東京電力株式会社
東通原子力発電所

原子炉設置許可申請書の一部補正の
概要について

平成22年11月
原子力安全・保安院

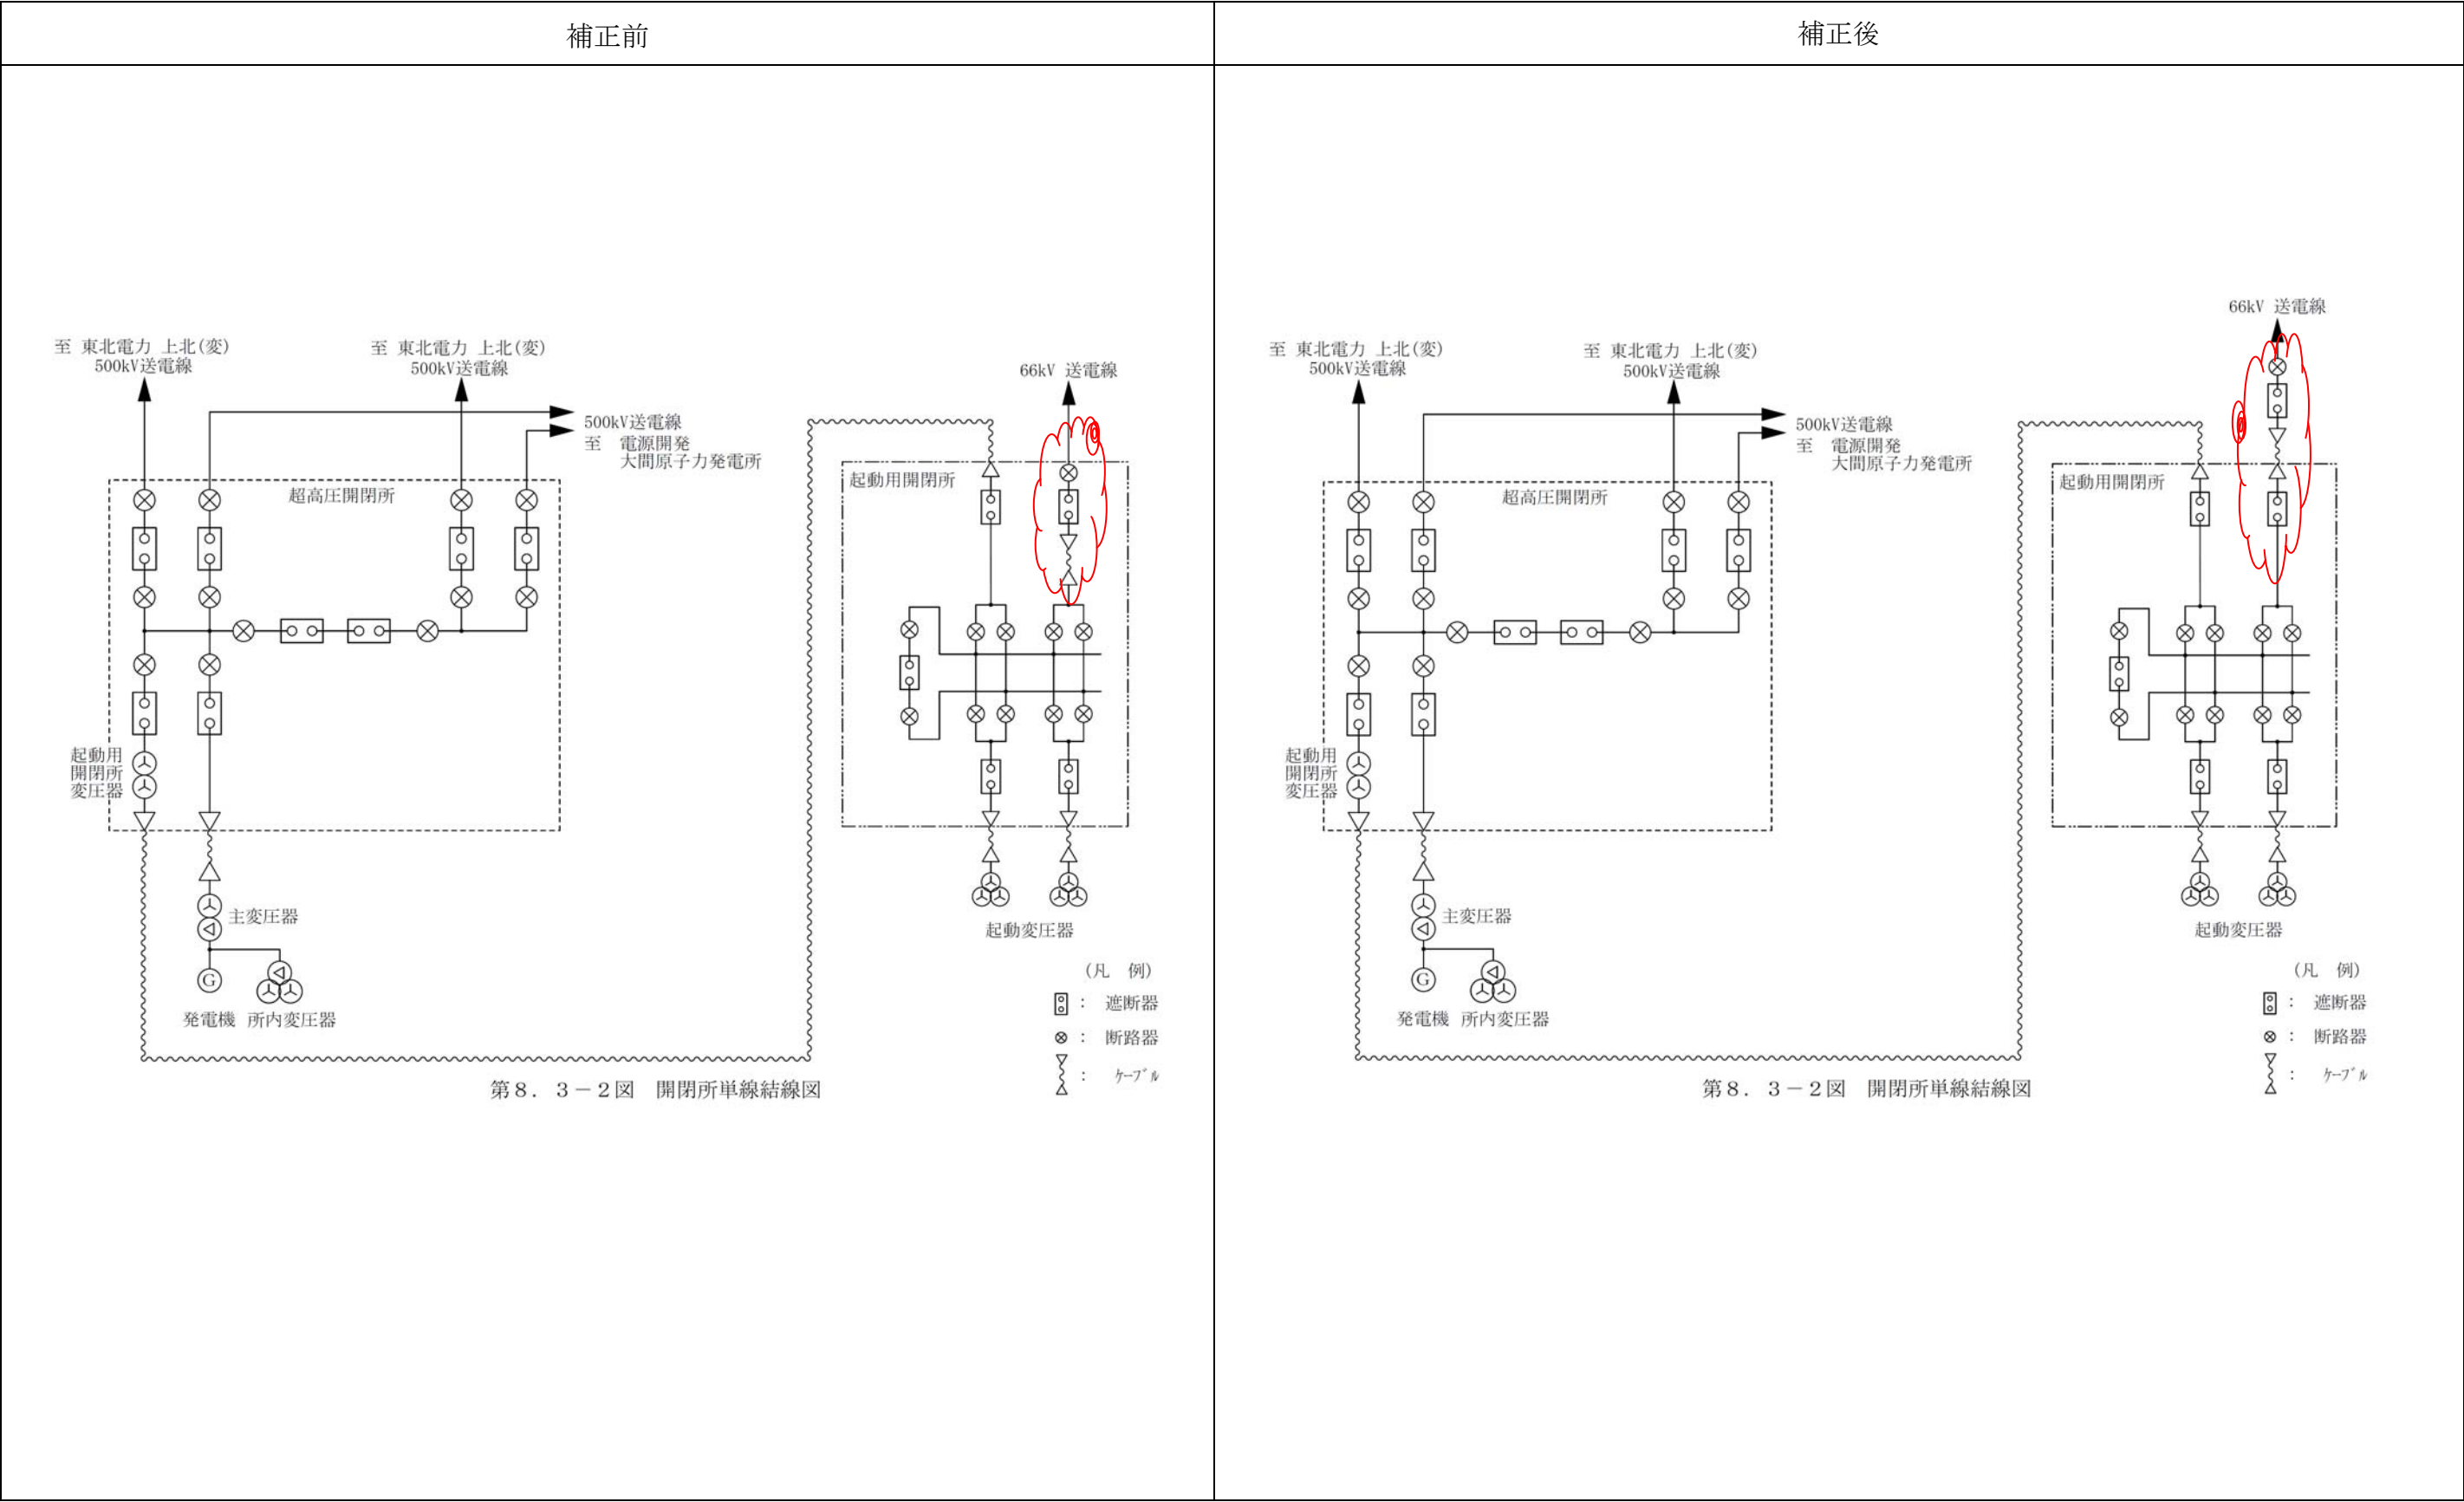
補正前			補正後		
第8.4－1表 発電機主要仕様			第8.4－1表 発電機主要仕様		
形 式	横軸円筒回転界磁 3 相同期発電機		形 式	横軸円筒回転界磁 3 相同期発電機	
台 数	1		台 数	1	
容 量	約1,565,000kVA		容 量	約1,675,000kVA	
力 率	約0.9（遅れ）		力 率	約0.9（遅れ）	
電 圧	約27kV		電 圧	約27kV	
相 数	3		相 数	3	
周 波 数	50Hz		周 波 数	50Hz	
回転速度	1,500rpm		回転速度	1,500rpm	
冷 却 法	固定子 水及び水素ガス冷却 回転子 水素ガス冷却		冷 却 法	固定子 水及び水素ガス冷却 回転子 水素ガス冷却
